工程指示 / 要求簡箋(E.I.)

工程指示編號：EI / 6418 / 23

工程編號：J - 858

工程名稱：將軍澳日出康城

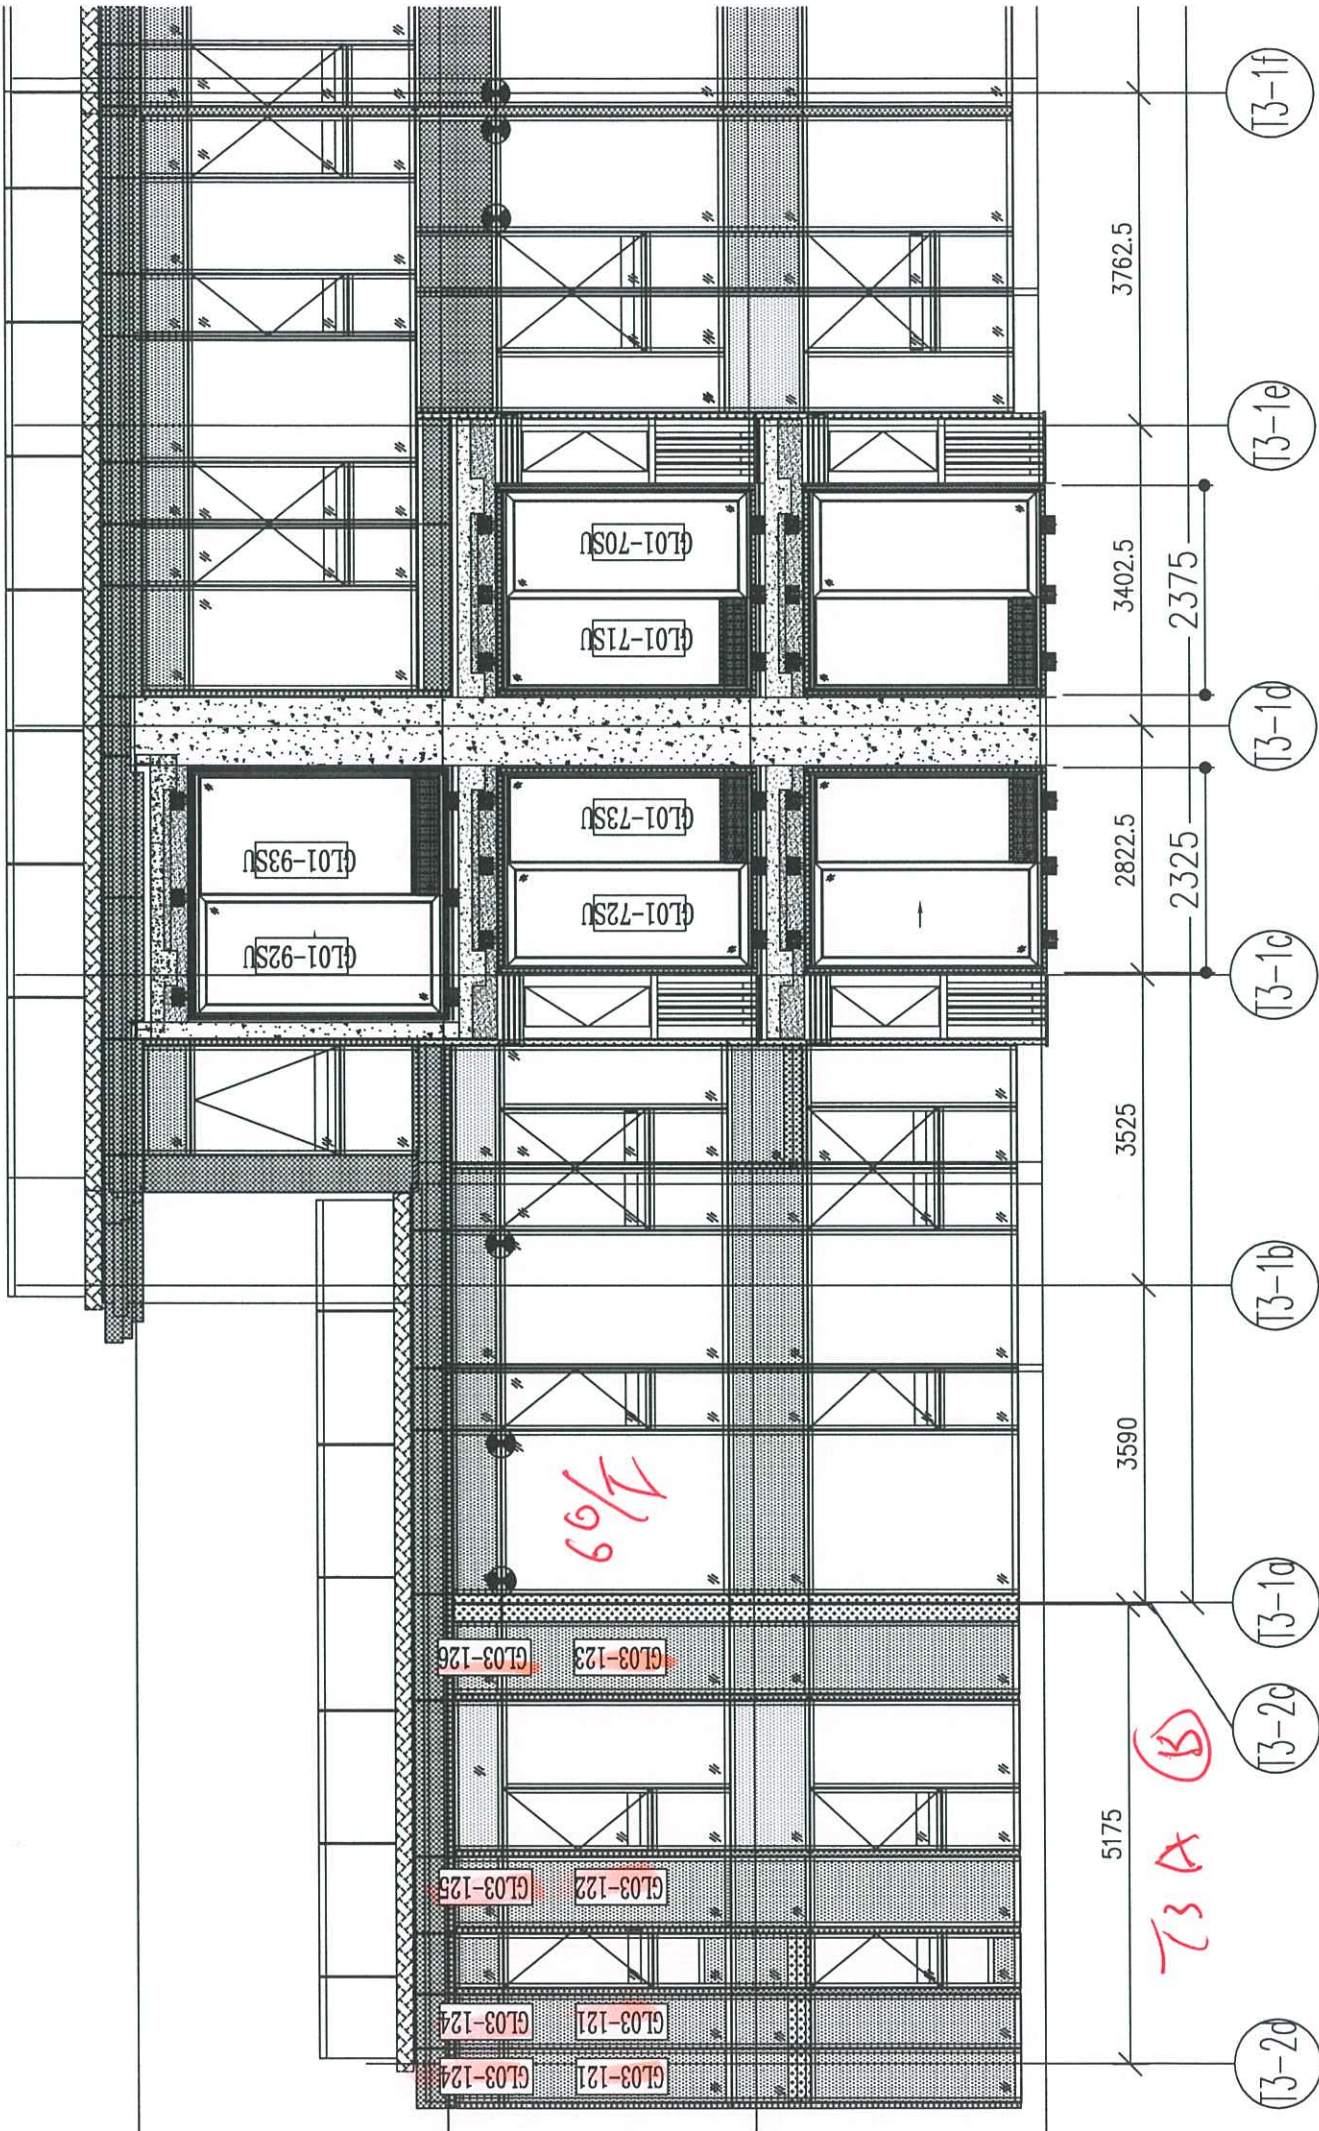
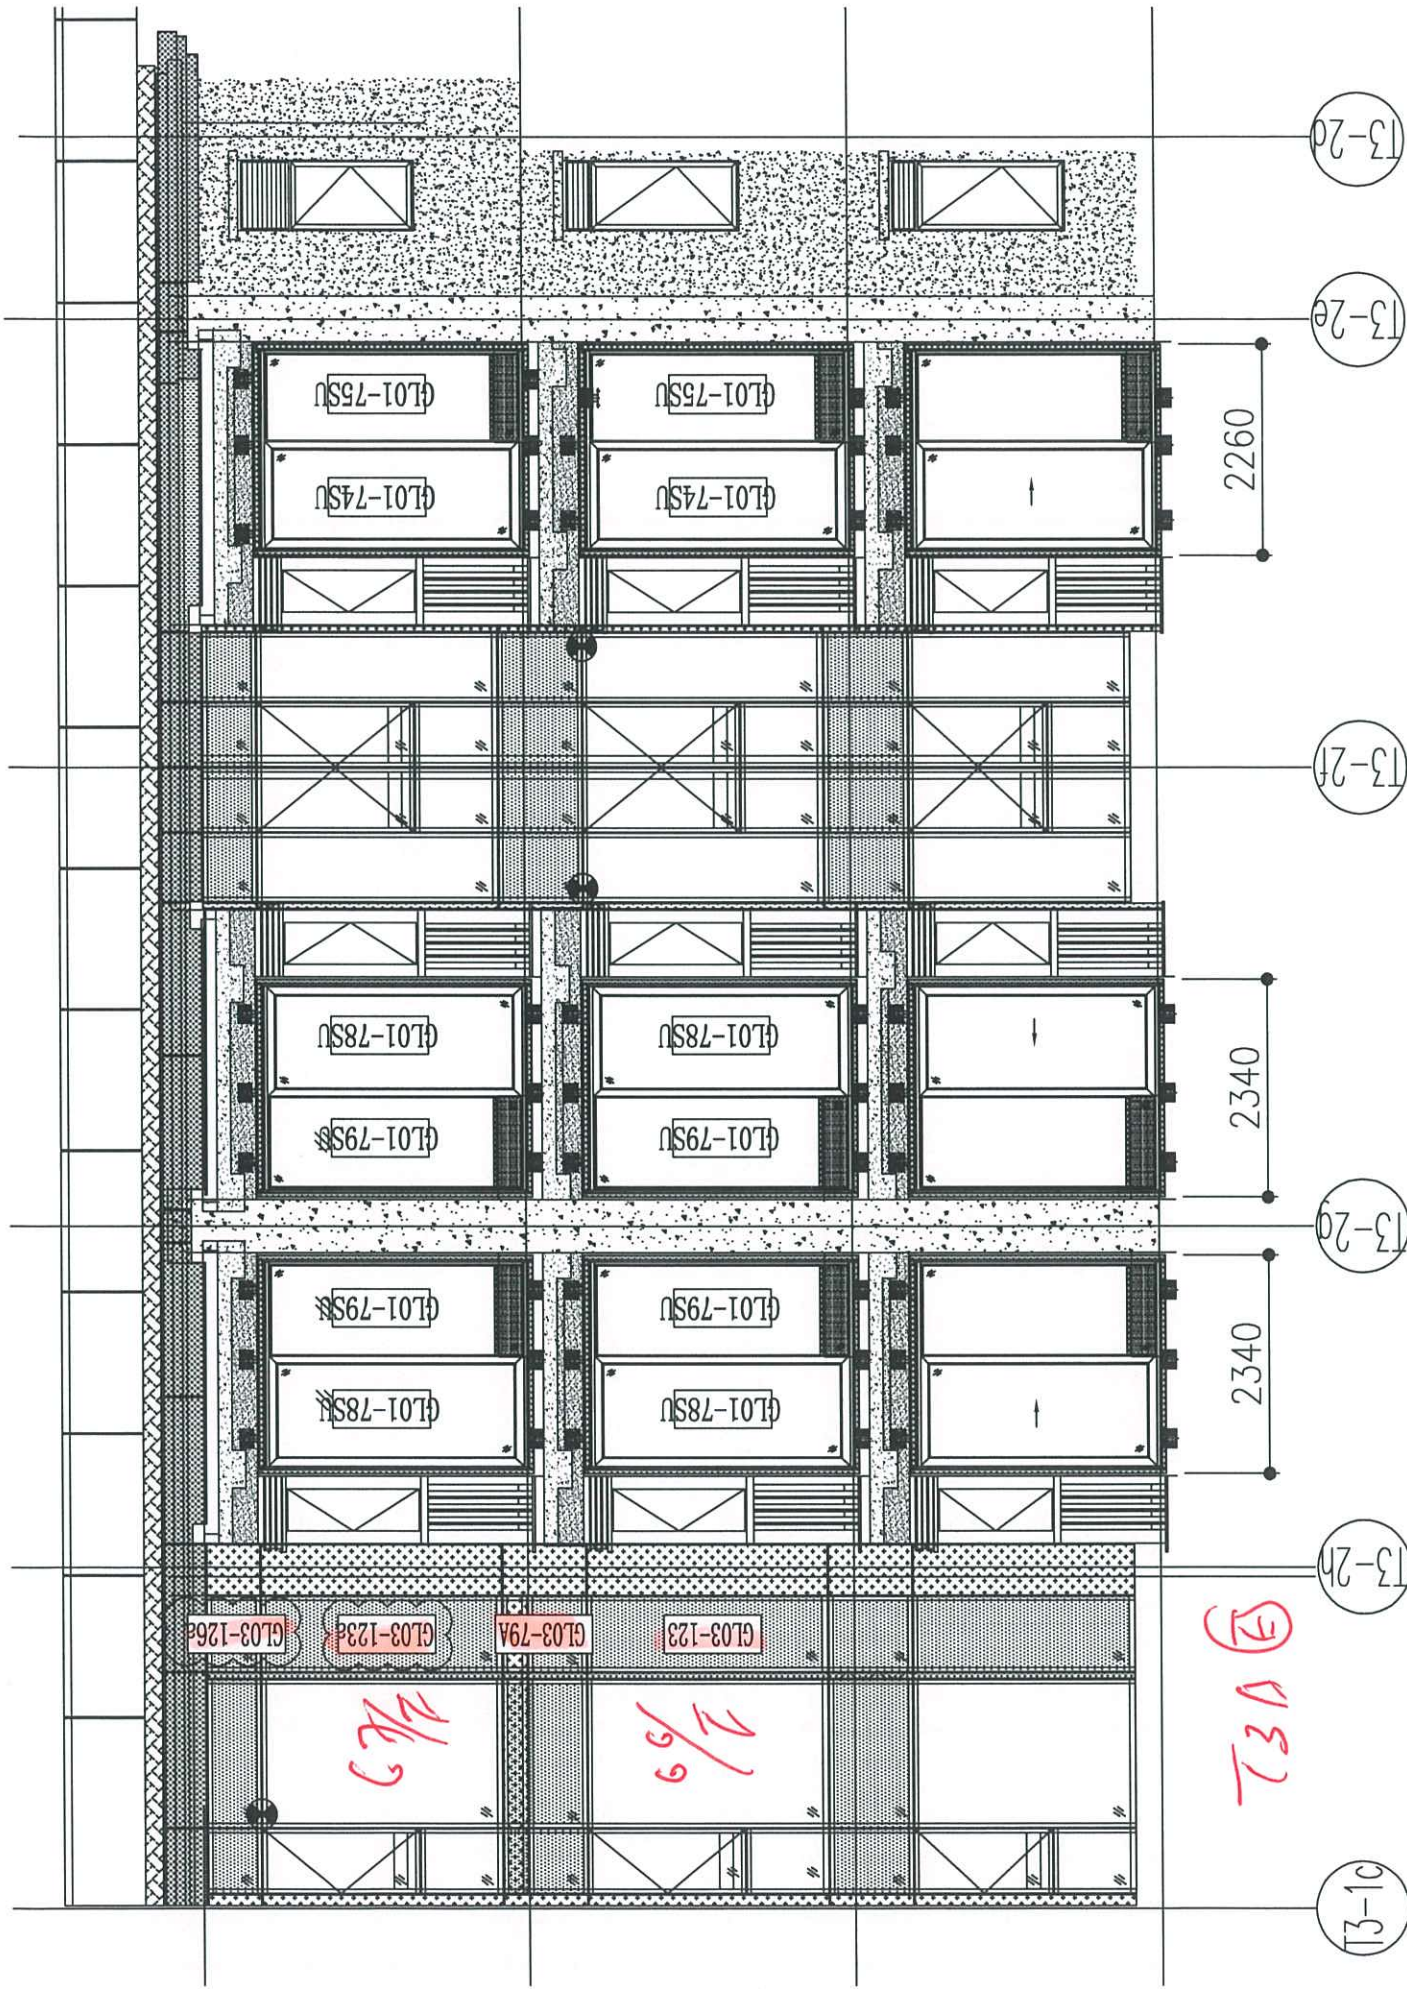
A: 由於地盤改 675 陣關係，因此部分玻璃高度減少 75mm，請按玻璃 BM 生產玻璃送廠。

1. 分層包箱。
 2. 原 EI5022 沒有放行 66/F 及 67/F。現用此訂單生產。
 3. 附參考 BM。
 4. 附位置圖。
 5. 此款玻璃是 12mm clear SSC1-60T reflective heat strengthened glass (編號:R20220324054)
- *HS 片不用熱浸，沒有熱浸標籤。

請按玻璃 BM 生產玻璃送廠。 T3 (66/F, 67/F) 12 件
